BK-PEMB-PK(P)-09-03 **SENARAI PENEMUAN/ KECACATAN KE ATAS PRODUK SIAP**	**Pindaan** Mukasurat	**00** 1 **/ 7**
		Tarikh	21.6.2024

PROJEK : **CADANGAN PEMBINAAN PROJEK BALAI BOMBA DAN KUARTERS PUTATAN, SABAH**

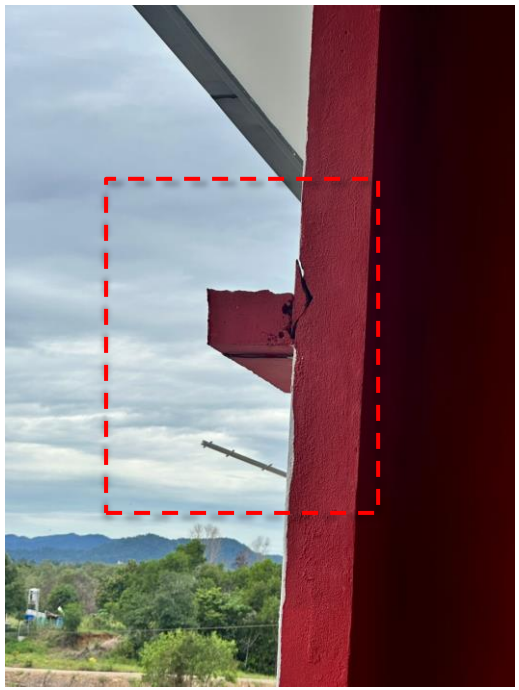
Bil.	PENEMUAN / KECACATAN	LOKASI	GAMBAR DIAMBIL (YA/TIDAK)	CATATAN
1.	 	Pejabat Operasi (Kaunter)	Ya	Counter top tidak dibuat mengikut lukisan pembinaan.

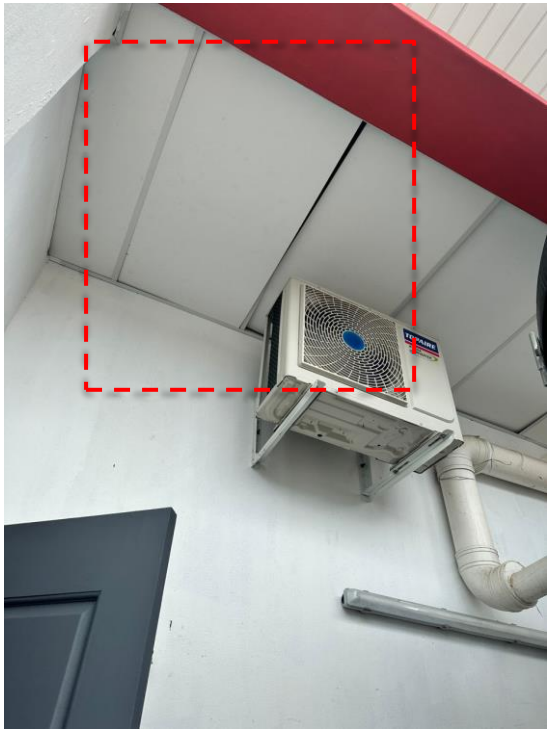
Bil.	PENEMUAN / KECACATAN	LOKASI	GAMBAR DIAMBIL (YA/TIDAK)	CATATAN
2.		Kuarters (Kawasan menghadap verandah)	Ya	Terdapat kepingan coping yang retak dan hampir roboh. Kemungkinan besar akan roboh dikemudian hari dan membahayakan keselamatan pengguna

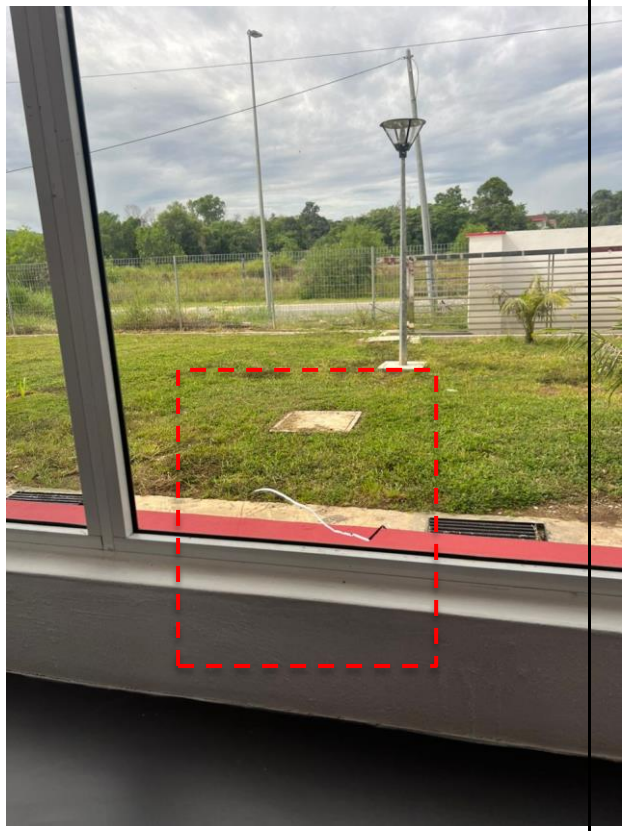
Bil.	PENEMUAN / KECACATAN	LOKASI	GAMBAR DIAMBIL (YA/TIDAK)	CATATAN
3.		Ruang tangki (Bilik persediaan lelaki)	Ya	Terdapat kepingan siling gantung yang terbuka dan beralih dari kedudukan asal Kemungkinan besar siling akan roboh dan akan menjejaskan keselamatan pengguna.
